## Keuringsverslag van een elektrische laagspanning- en zeer lage spanningsinstallatie

**NIET CONFORM**

Straatnaam Slagmolenlaan  
Huisnummer 59  
Busnummer  
Postcode 1785  
Gemeente MERCHTEM  
Land België

Controlebezoek van een oude huishoudelijke elektrische installatie van een wooneenheid bij verkoop op vraag van de verkoper volgens (KB 08/09/2019) - AREI Boek 1- 8.4.2. en 8.2.1. en 4.2.4.3.

Afbeelding schakel- en verdeelbord:

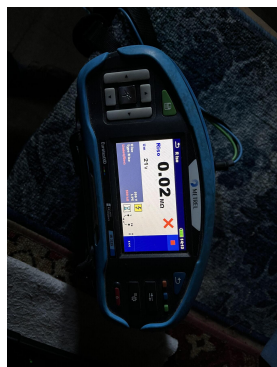
- 11.01 Eéndraadschema van de installatie is te voorzien en/of te vervolledigen. (Boek 1 Afdeling 2.12 - 2.13 en 3.1.2 en 9.1.2)
- 11.02 Situatieschema van de installatie is te voorzien en/of te vervolledigen. (Boek 1 Afdeling 2.12 - 2.13 en 3.1.2 en 9.1.2)

- 11.03 Schema(s) stemt (stemmen) niet overeen met de werkelijkheid. (Boek 1 Afdeling 2.12 - 2.13 en 3.1.2 en 9.1.2)
- 12.01 De waarde van de isolatieweerstand van één of meerdere stroombanen is kleiner dan 0,5M ohm (Boek 1 Onderafdeling 6.4.5.1.)

- 15.02 De aanduiding van de stroomkringen en/of apparatuur, aansluitklemmen, enz dient aangebracht of vervolledigd te worden. (Boek 1 Onderafdeling 3.1.3.1. en 3.1.3.3.A. en 5.1.6.1)

- 15.13 De nominale spanning dient duidelijk vermeld te worden op een oordeelkundig gekozen plaats. (Boek 1 Onderafdeling 3.1.3.3.)
- 16.04 Een afzonderlijke differentieelstroombeschermingsinrichting met een gevoeligheid van 30mA is te plaatsen voor installaties van badkamer, wasmachine, vaatwas, droogkast en/of gelijkaardige toestellen. Deze dient ondergeschikt te zijn aan de hoofddifferentieelstroombeschermingsinrichting (Boek 1 Onderafdeling 7.1.4.1. en 4.2.4.3.)

- 16.09 (Installaties voor 1/10/1981) Er is geen bescherming door een differentieelstroombeschermingsinrichting met een gevoeligheid van max 30mA voorzien voor contactdozen zonder aardpen. (boek 1 afdeling 8.2.1 punt 6)

- 17.02 De smeltzekeringhouders of houders van kleine vermogensschakelaars met pennen met een sectie kleiner dan 10mm<sup>2</sup> dienen voorzien te worden van kalibreerelementen. (Boek 1 Onderafdeling 5.3.5.5.A.)
